OBJEDNATEL:		GENERÁLNÍ PROJEKTANT:	
 <p>STŘEDOČESKÝ KRAJ ZBOROVSKÁ 11 PRAHA 5 150 21</p>		 <p>AF-CITYPLAN s.r.o. MAGISTRŮ 1275/13 140 00 PRAHA 4 tel.: +420 277 005 526 fax.: +420 224 922 072 www.af-cityplan.cz</p>	
II/101 Kralupy n. Vltavou, rekonstrukce mostu ev. č. 101-054			
NÁZEV PROJEKTU:			
ČÁST / NÁZEV DOKUMENTU: DOKLADY			
STAVEBNÍ OBJEKT: SO 201 Most ev. č. 101-054			
PŘÍLOHA: KATASTRÁLNÍ INFORMACE + ZÁVAZNÁ STANOVISKA DOTČENÝCH ORGÁNŮ			
HLAVNÍ INŽENÝR PROJEKTU:	ING. I. BÁLIK	Č. ZAKÁZKY:	14-9-170
ZODPOVĚDNÝ PROJEKTANT:	ING. I. BÁLIK	STUPEŇ:	PDPS
VYPRACOVAL:		ČÁST:	F.
KONTROLA:		PŘÍLOHA Č.:	4
MĚŘÍTKO:	...	POČET A4:	...
REVIZE:	...	DATUM:	02/2018

Místo stavby : Kralupy nad Vltavou - Mikovice/k. ú. 672742 Mikovice u Kralup nad Vltavou /
Název stavby : II/101 Kralupy n.Vltavou, rekonstrukce mostu ev.č. 101-0454 (Most přes Zákolanský potok v obci Mikovice - Kralupy n/Vlt.)
Stavebník : Středočeský kraj, Zborovská 81, 150 21 Praha 5
Předložená dokumentace : dokumentace pro stavební řízení

Závazné stanovisko k projektové dokumentaci ke stavebnímu řízení stavby „II/101 Kralupy nad Vltavou, rekonstrukce mostu ev. č. 101-054“, stavebník Středočeský kraj, Zborovská 11, 150 21 Praha

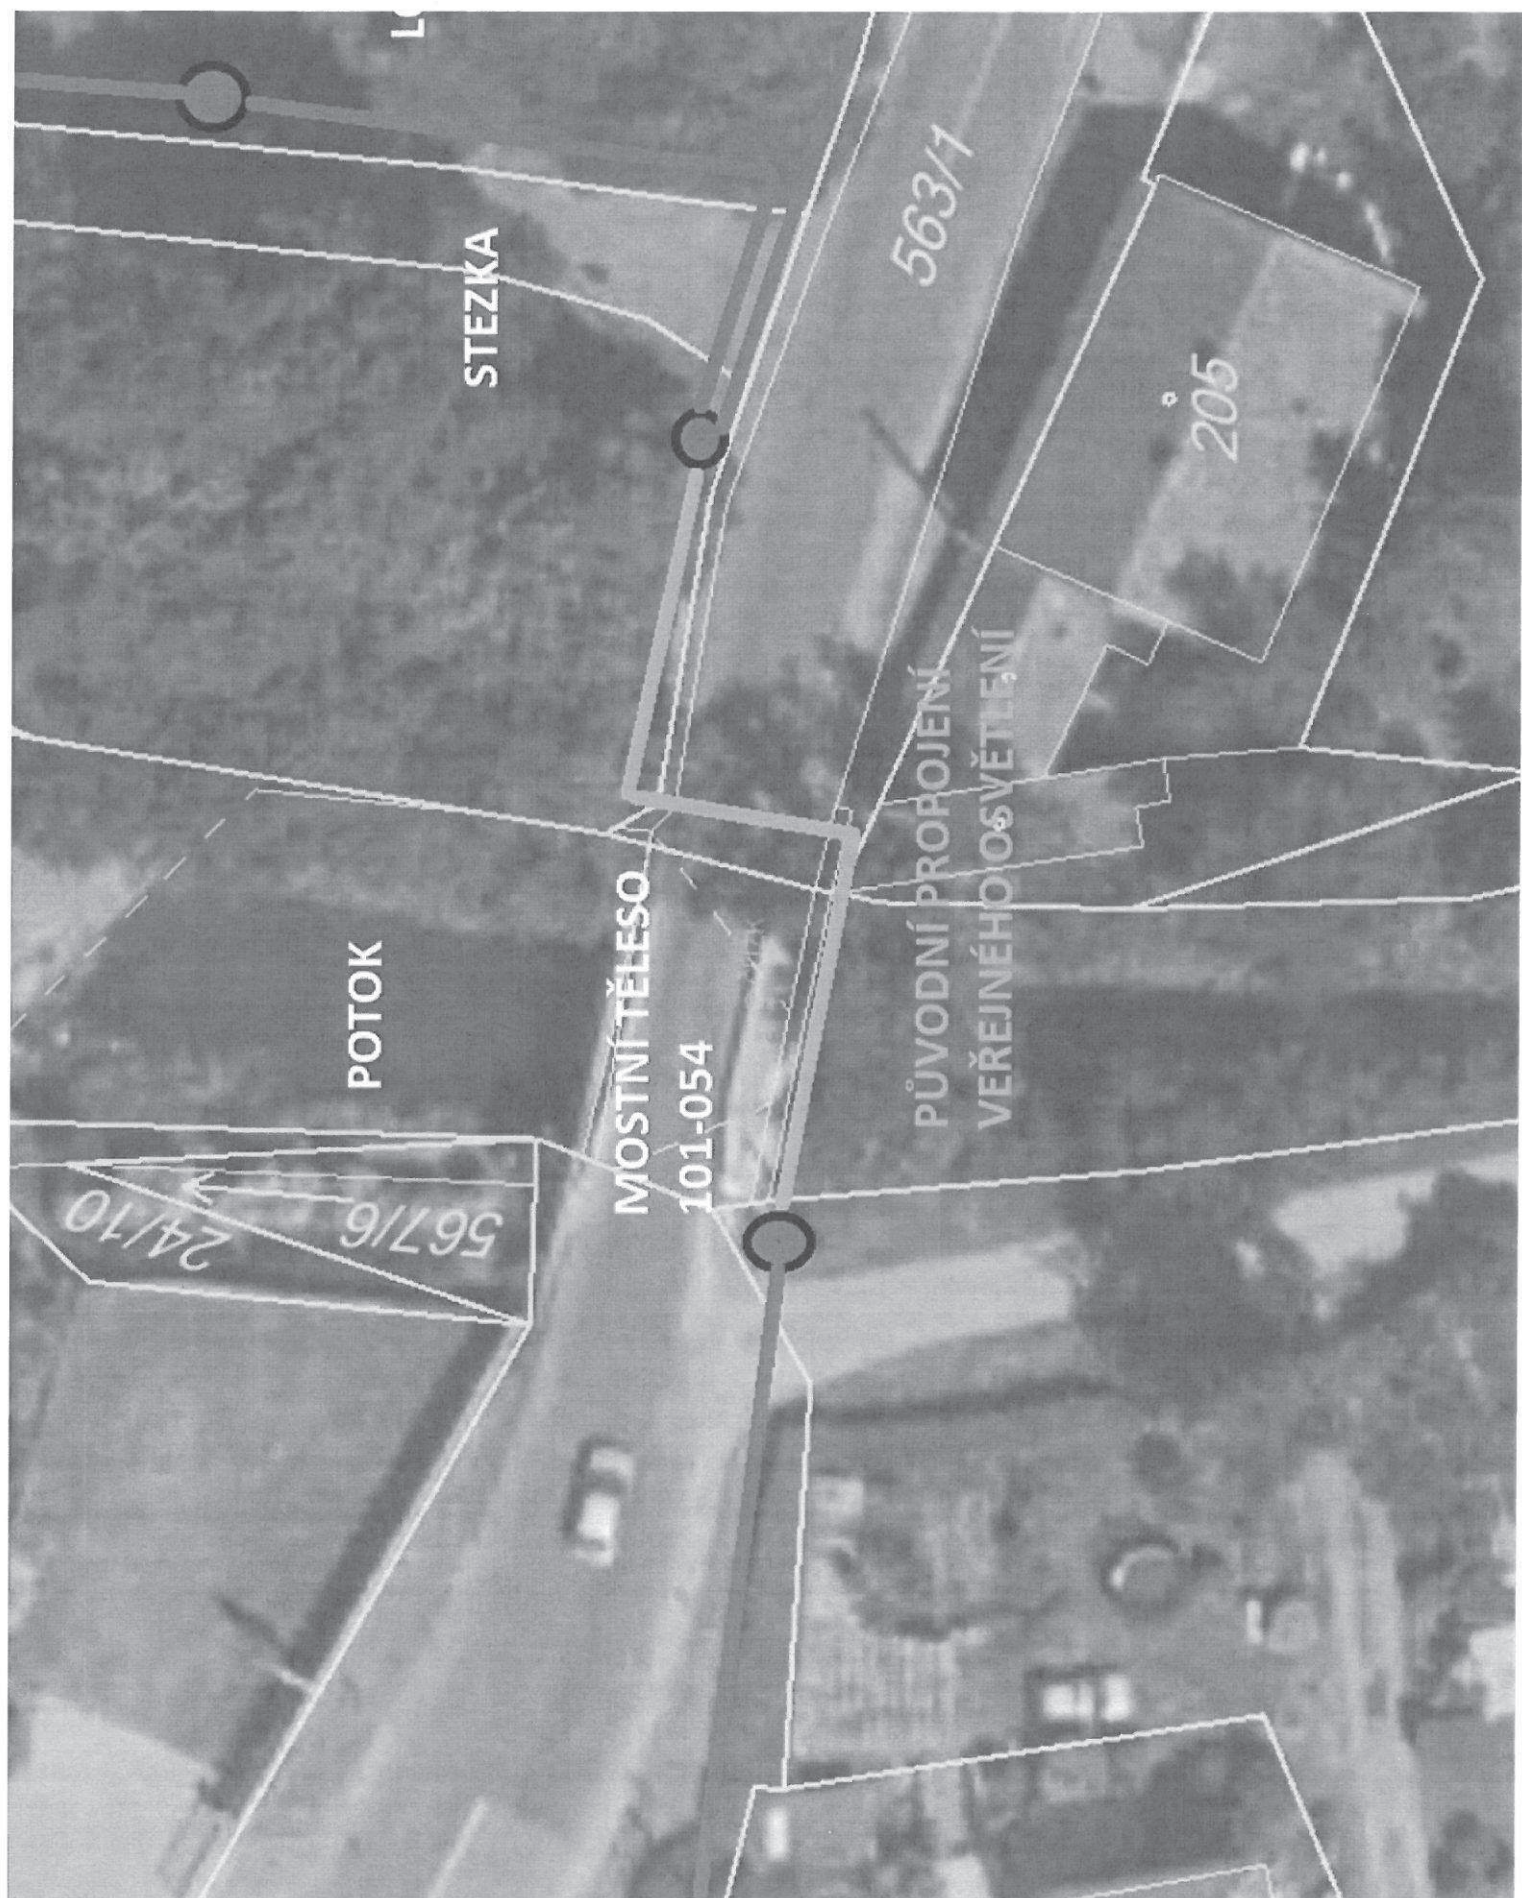
Dobrý den, v příloze zasílám zakres našich sítí v okolí mostního tělesa ov. č. 101-054 Kralupy nad Vltavou (14-9-170), pro potřeby plánované rekonstrukce. V případě rozsáhlejšího stavebního zásahu bychom byli rádi, kdyby se počítalo s obnovením někdejšího kabelového propojení lamp veřejného osvětlení. Původní propoj byl zaveden v chrániče na konstrukci, ale nedolal v minulosti vysoké vodě a po jeho stržení již nebyl obnoven.
